ALLEGATO alle OSSERVAZIONI all' IMPIANTO EOLICO denominato REMPILLO nel COMUNE di PITIGLIANO (GR). Comp

ID: Codice procedura (ID_VIP/ID_MATTM):10844

Impianto per la produzione di energia elettrica da fonte eolica, costituito da 6 aerogeneratori della potenza complessiva di 37,2 MW, un sistema di accumulo da 25 MW e relative opere connesse in località "Rempillo" nel comune di Pitigliano (GR).

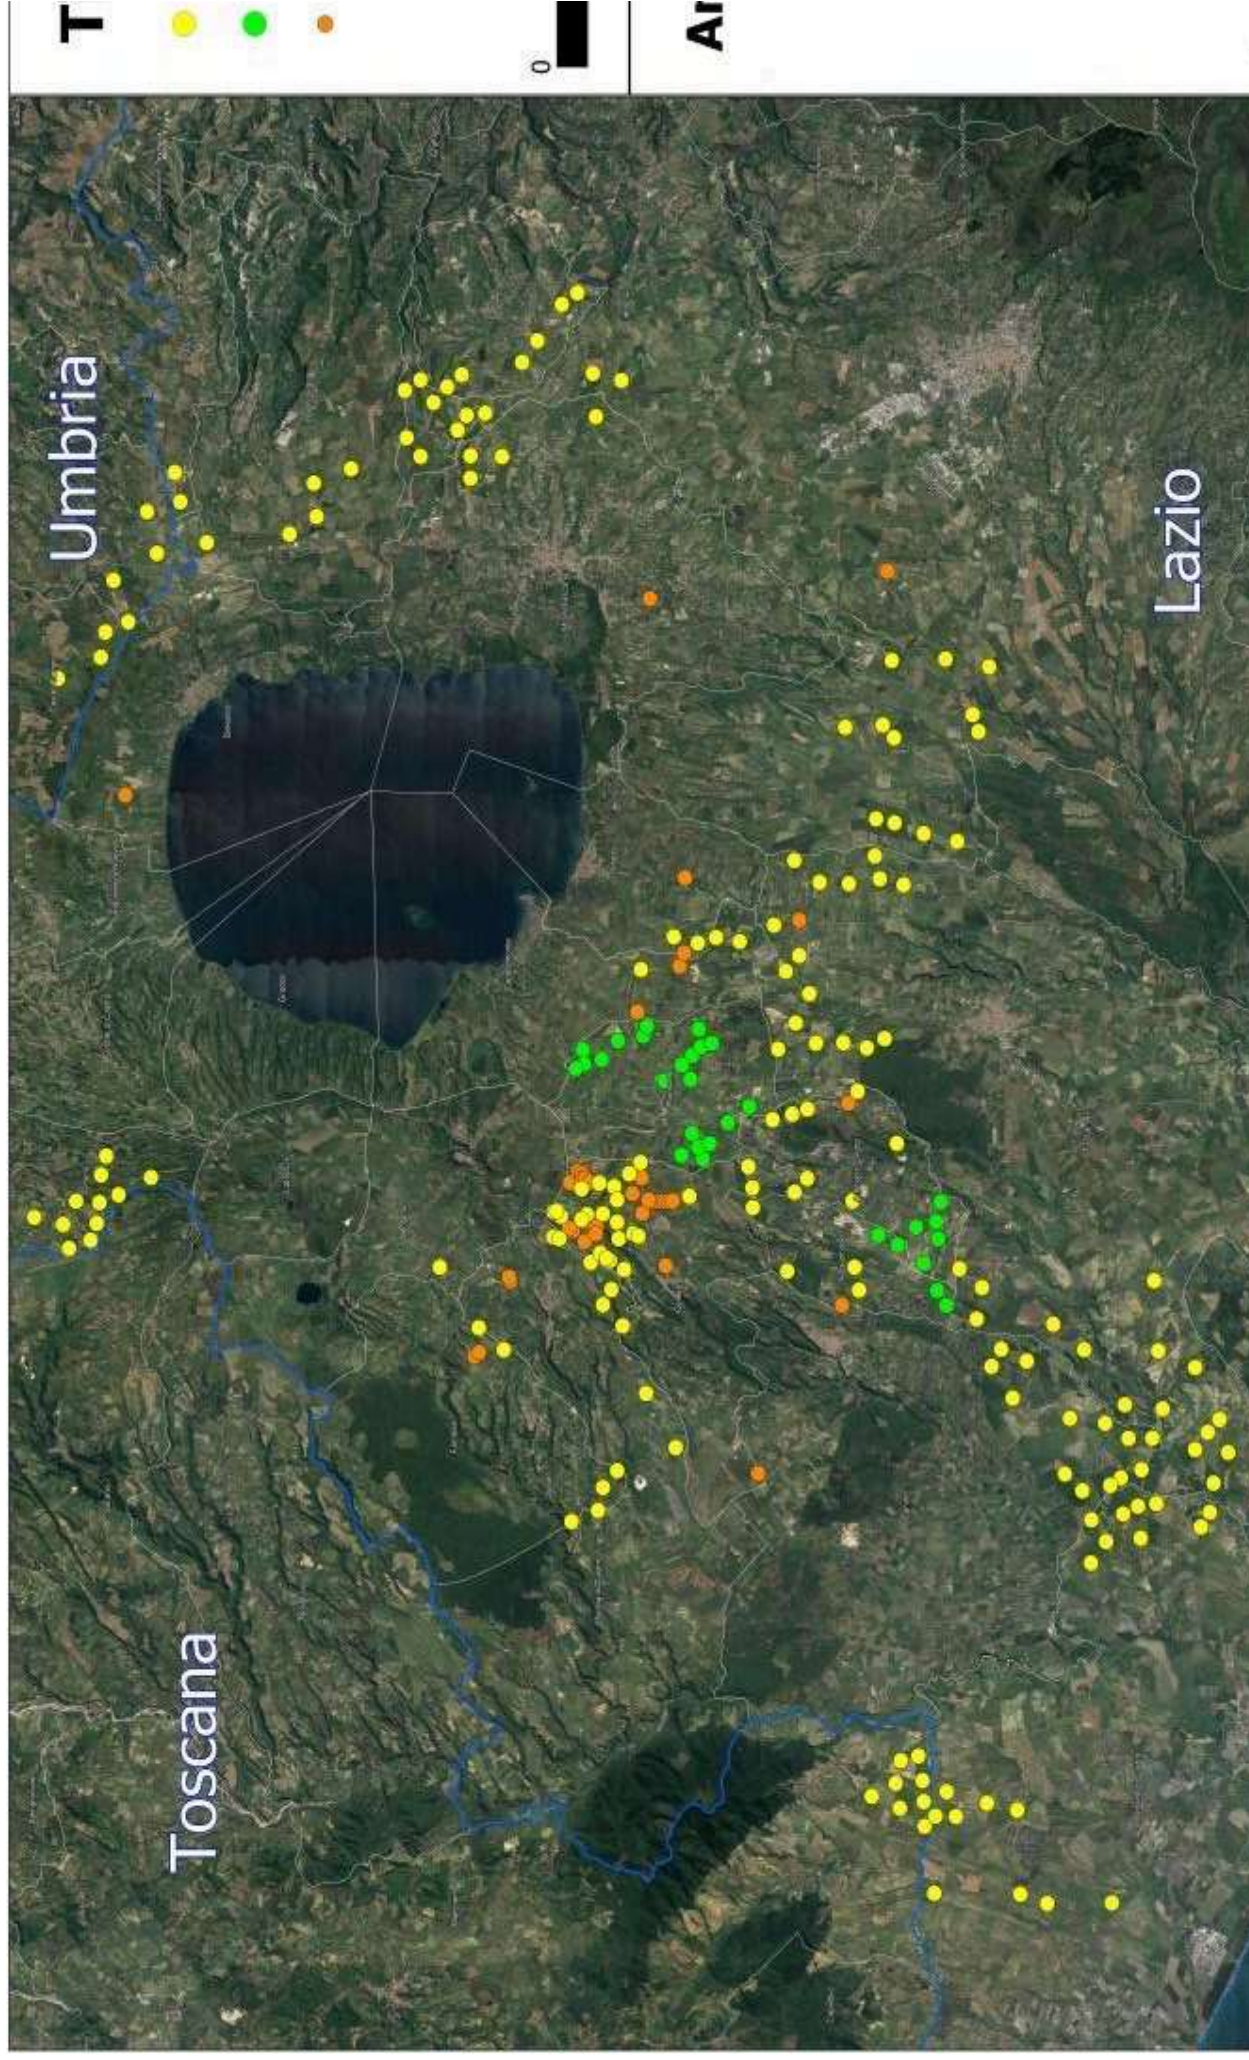
Inoltre, la zona in cui insisterebbe l’impianto eolico industriale Rempillo è compresa nelle fasce di rispetto di 3 km di diversi beni archeologici tutelati dalla parte II del Codice dei Beni Culturali (vedi Allegato, immagine n. 3). Inoltre le pale P04 e P05 ricadono all’interno di un’area archeologica che la Proponente vorrebbe cancellare per il semplice fatto che non è riportata nel documento regionale ma nel documento provinciale come meglio dettagliato nell’Osservazione n. 5. Alla luce di quanto documentato appare chiaro quindi che la collocazione dell’impianto non ha tenuto conto alcuno dei vincoli dell’area nella quale è stato progettato e l’inserimento dell’impianto eolico nel paesaggio e sul territorio non è corretto (Allegato IV delle Linee guida nazionali di cui al D.M dello Sviluppo economico del 10.09.2010).

- h) Le zone di interesse archeologico evidenziate nell'immagine n. 3 a cui si aggiungono anche l'importante abitato protostorico di Sorgenti della Nova e Ruderii del Castello altomedioevale che si trovano a circa 4 km dalle aree in cui è stato progettato l'impianto eolico industriale. Poco più lontano i resti del castello medioevale "Morroneccio". Nell'area vasta le preziose necropoli eneolitiche (Poggi Alti) ed etrusche di Pitigliano, Sovana e Sorano.

Riservandoci di verificare l'esistenza o meno dell'area archeologica riportata nel PSC vogliamo ricordare che comunque le due “pale” P04 e P05 anche superando l'incompatibilità di non essere all'interno del perimetro di un bene culturale manterrebbero comunque la loro incompatibilità paesaggistica per i motivi ben argomentati nella nostra prima Osservazione quando abbiamo messo in evidenza come tutti e 6 gli aerogeneratori ricadendo nelle fasce di rispetto del bene di notevole interesse pubblico ex art. 136 del Codice dei Beni Culturali e del Paesaggio “Conca del Lago di Mezzano e territorio circostante” confinante direttamente con l'area archeologica citata di cui al PSC e quindi sarebbero collocati in un'area non idonea al loro insediamento come previsto dall'art. 20 del D.Lgs 199/2021 e dall'Allegato IV (inserimento degli impianti eolici nel Paesaggio e sul Territorio) delle Linee Guida Nazionali per le autorizzazioni all'insediamento degli Impianti FER .

Analisi degli Impianti Eolici Esistenti e in Progetto

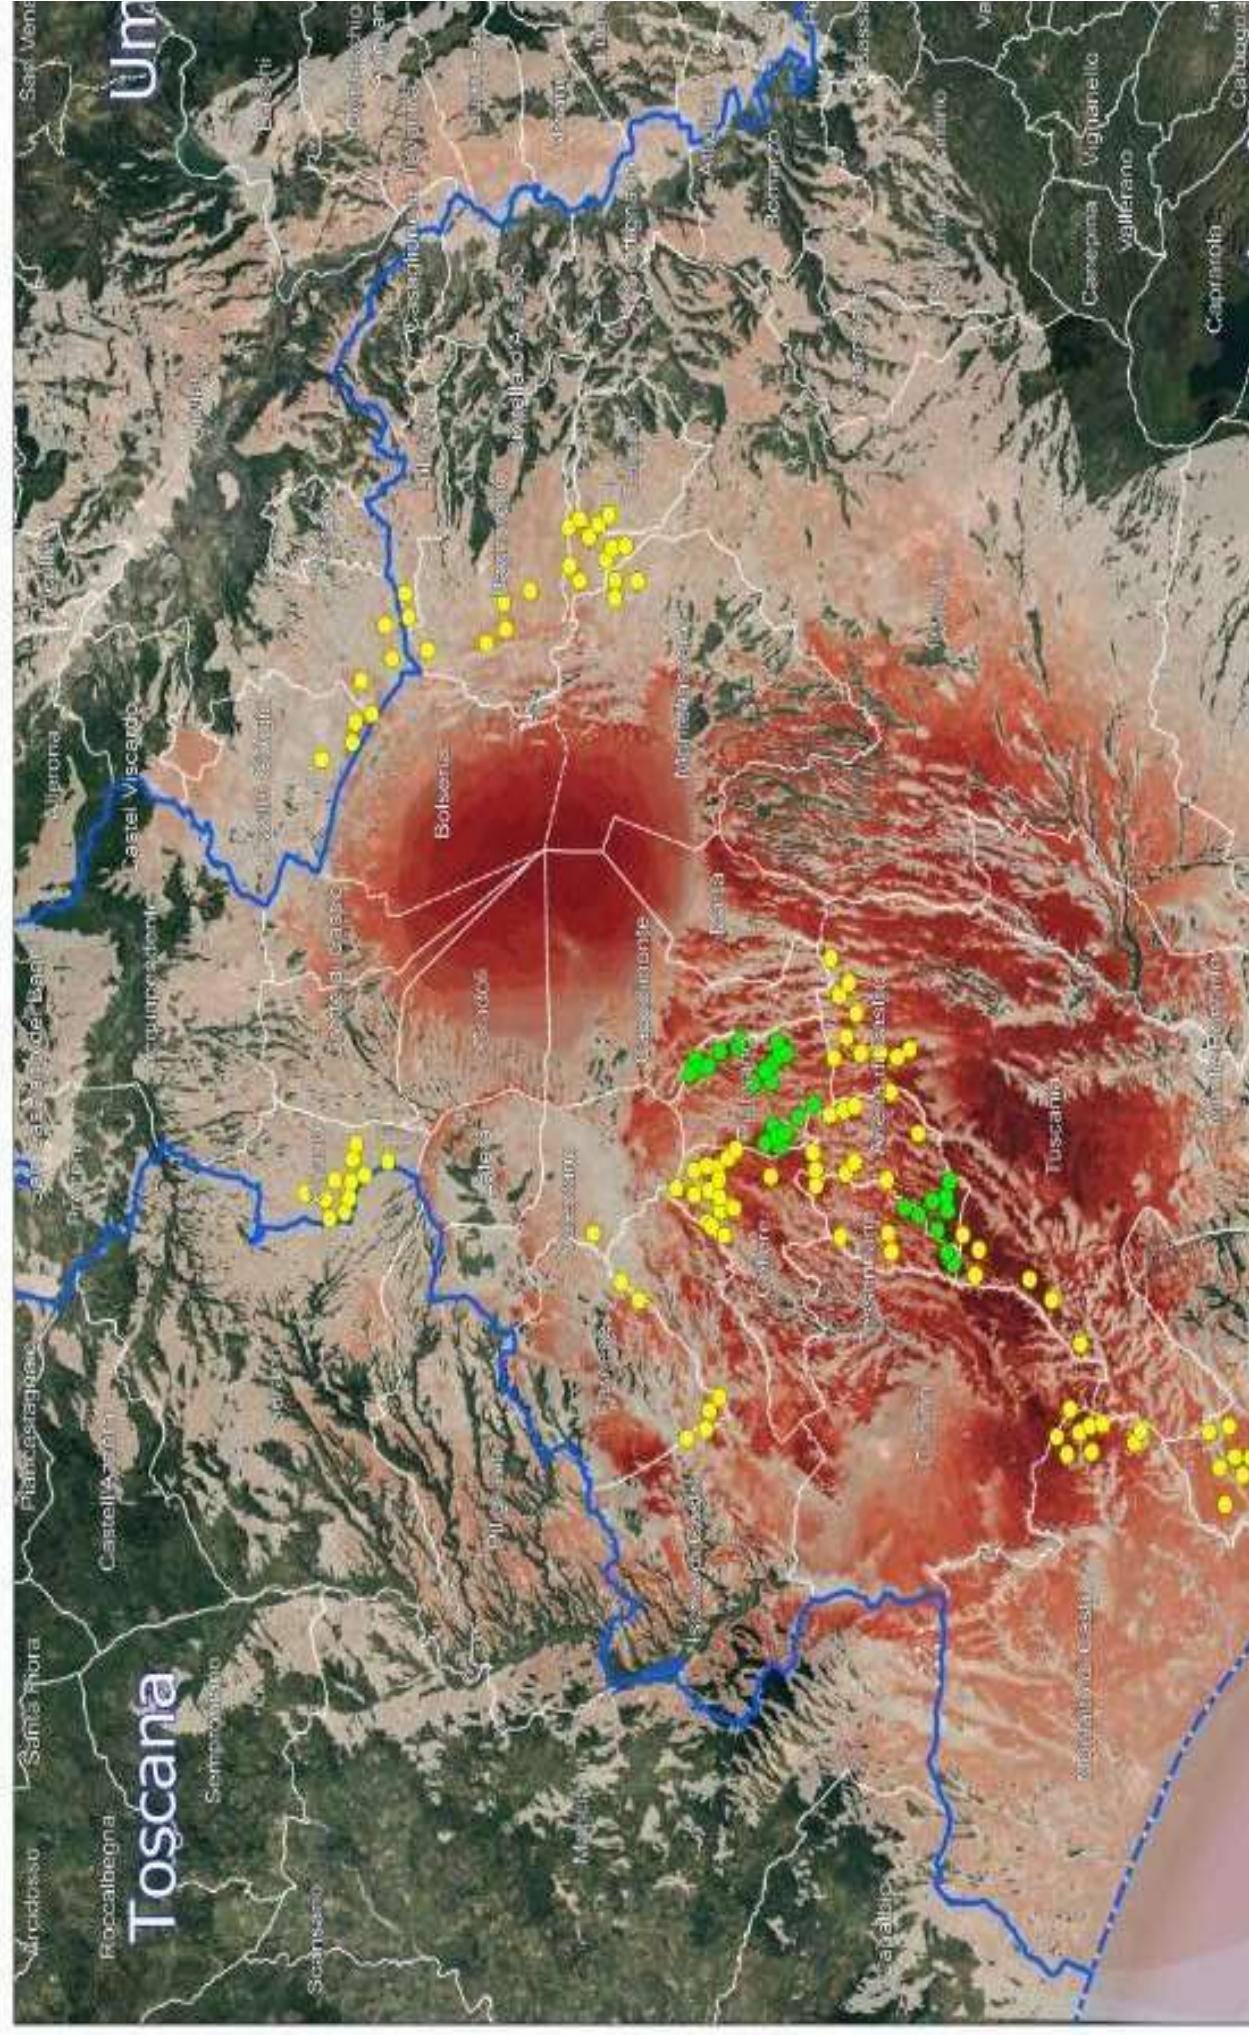
Quindi anche la Regione come Ente deputato dalla normativa nazionale a legiferare sulle aree idonee e non idonee si è espressa riguardo al fatto che abbia assolto ai doveri e alle quote stabilite dal PNIEC e in ambito regionale la provincia di Viterbo è stata quella con il più alto tasso di impianti FER tra tutte e quindi ormai satura ed il cumulo degli impianti FER installati, autorizzati e in progetto rappresenta una **elevata criticità per la sostenibilità ambientale di ulteriori eventuali iniziative**. L'impianto eolico " Rempillo" pur essendo "esterno al confine provinciale e regionale ma nelle sue immediate vicinanze (a soli 100 metri i primi due aerogeneratori) oltre ad impattare sul territorio e sulle economie di tre Comuni del Lazio (Farnese, Valentano e Latera) si trova nelle fasce di rispetto dei Beni di notevole interesse pubblico come si è evidenziate nelle Osservazioni nn. 1 e 2 e crea anche degli impatti negativi anche sui beni naturalistici come verrà dettagliato nell'Osservazione n. 4. Inoltre andrebbe a sommarsi al già enorme cumulo di impianti eolici e fotovoltaici e geotermici che già creano una elevata criticità ambientale nella provincia di Viterbo e interferiscono anche con il territorio toscano come si può vedere dalle immagini nn. 4 e 5 dell'Allegato n. 1.
